東京電力株式会社 柏崎刈羽原子力  
発電所 原子炉設置変更許可申請  
(1号原子炉施設の変更)の概要について

平成14年6月

1号炉の中性子源領域モニタ及び中間領域モニタを起動領域モニタに変更する。  
1号炉の原子炉緊急停止系作動回路電源を変更する。  
また、これらの変更に伴い、計測制御系統施設の構造及び設備の記載の一部を最近の記載形式に合わせる。

第2図 中性子源領域モニタ／中間領域モニタ，起動領域モニタシステム構成図

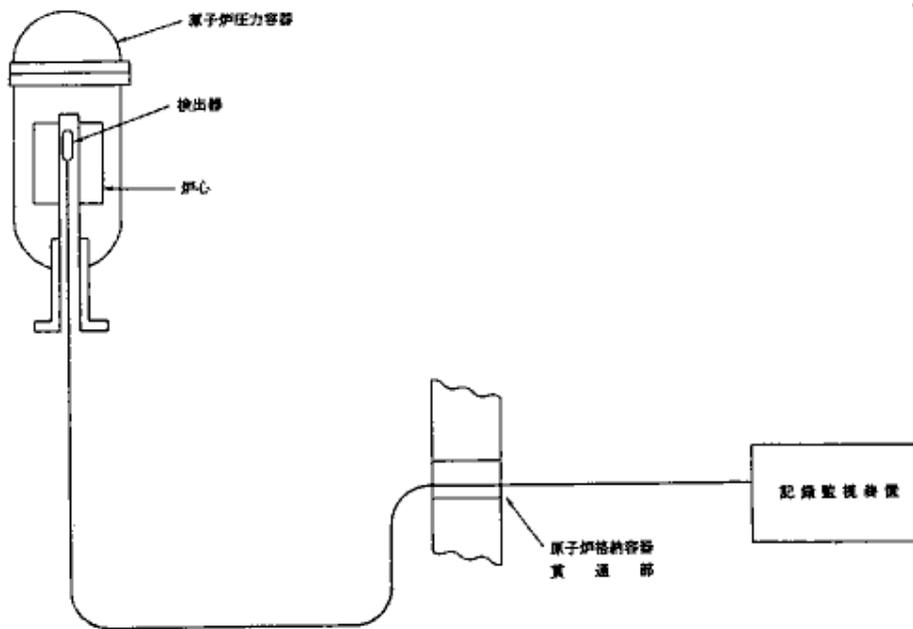
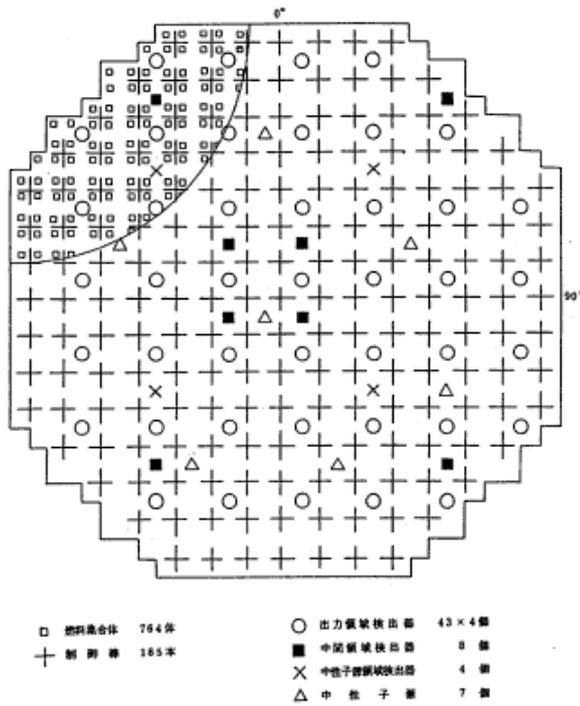
このうち、中性子源領域と中間領域とを1つの検出器で計測する起動領域モニタが実用化され、柏崎刈羽原子力発電所1号炉についても中性子源領域モニタ及び中間領域モニタを起動領域モニタに変更する。

との比較を第1表に示す。スクラムトリップ方式を、中間領域における中性子束高または中性子束計装動作不能から、中間領域における原子炉周期短または中性子束計装動作不能に変更する。また、制御棒引抜阻止トリップ方式を、モード・スイッチが「起動」位置にある場合で、中性子源領域における指示低及び指示高並びに中間領域における中性子束低及び中性子束高または中性子束計装動作不能から、モード・スイッチが「起動」位置にある場合で、中性子源領域における指示低並びに中間領域における原子炉周期短及び中性子束高または中性子束計装動作不能に変更する。

中性子源領域モニタ／中間領域モニタ，起動領域モニタシステム構成図を第2図に，炉内検出器配置図を第3図に示す。

第5図 原子炉緊急停止系作動回路MGセット電源構成（現状）

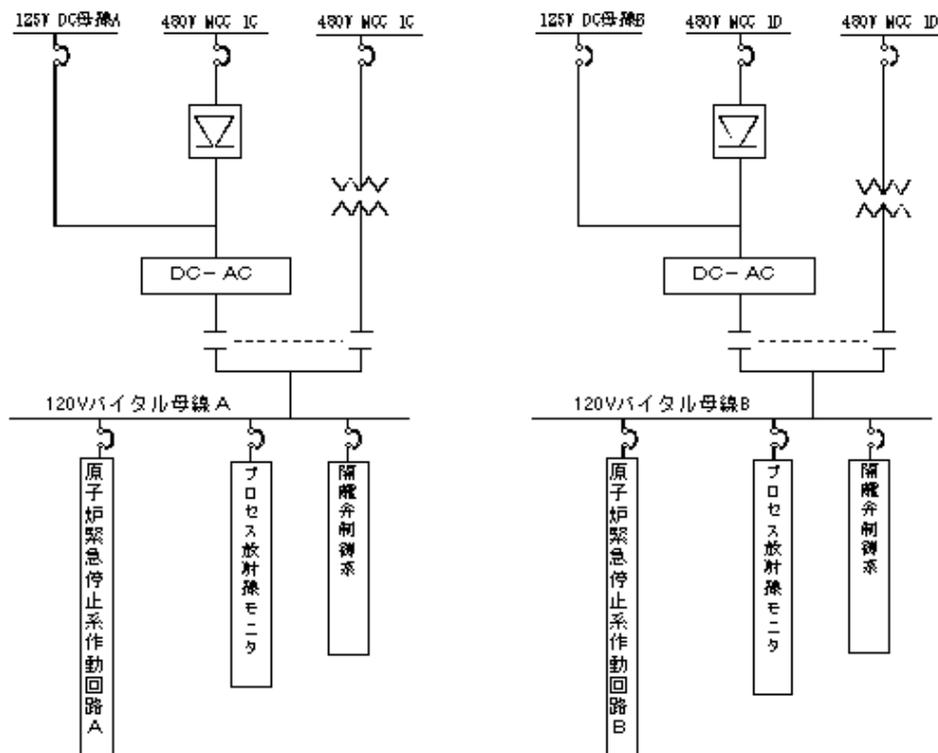
柏崎刈羽原子力発電所1号炉の原子炉緊急停止系作動回路用電源には、所内電源切替等により所内電源が瞬時停電しても原子炉緊急停止系作動回路が停電しない、との不要スクラム防止の観点から、MGセット（電動機駆動発電機）を用いている。

第4図に原子炉緊急停止系作動回路MGセット電源構成、第2表にMGセット設備の仕様を示す。

以上の原子炉緊急停止系作動回路電源を、柏崎刈羽原子力発電所2～7号炉の原子炉緊急停止系作動回路で十分な運転実績を有する120Vバイタル交流電源を電源とする設備構成に変更し、MGセット設備を撤去する。第5図に変更後の計測制御用電源系統図を示す。
